Krycí list ZBV

III/27524 Dymokury

st. 0,045 km – 2,942 km

Číslo ZBV:

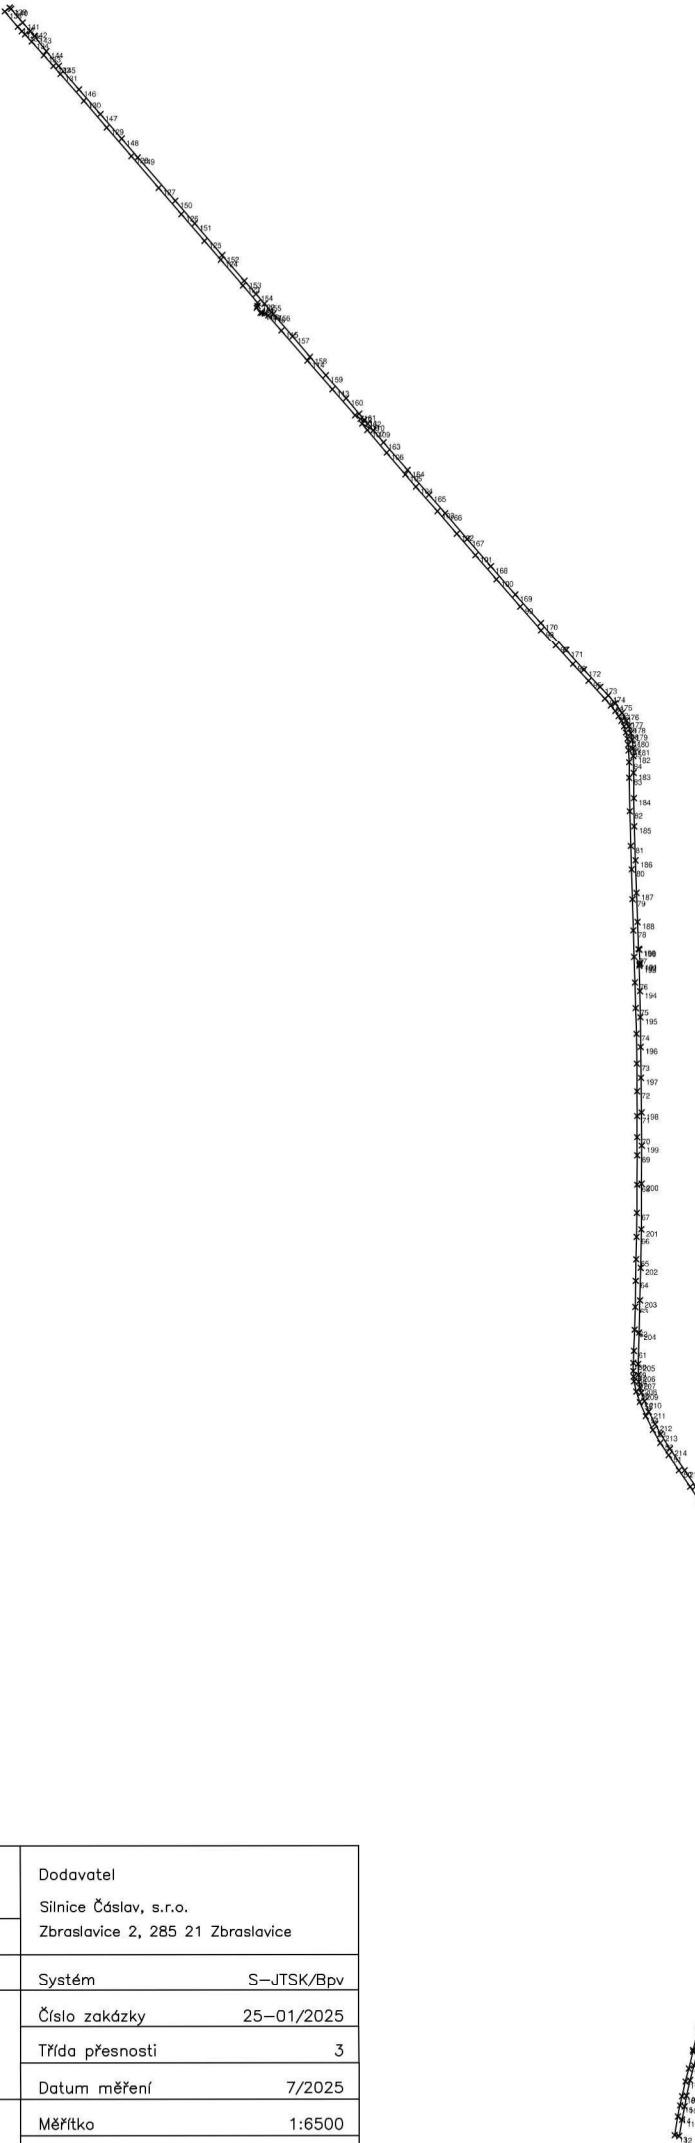
Změna č.1: Navýšení výměr dle zaměření

Změna vznikla z důvodu přesného geodetického zaměření skutečné stavby. Měření bylo nezávisle ověřeno s totožným výsledkem. Předpokládaná plocha byla navýšena o 1257m², tj. 8,56%.

LEGENDA	
	kraj AČO, pl. 15937m2
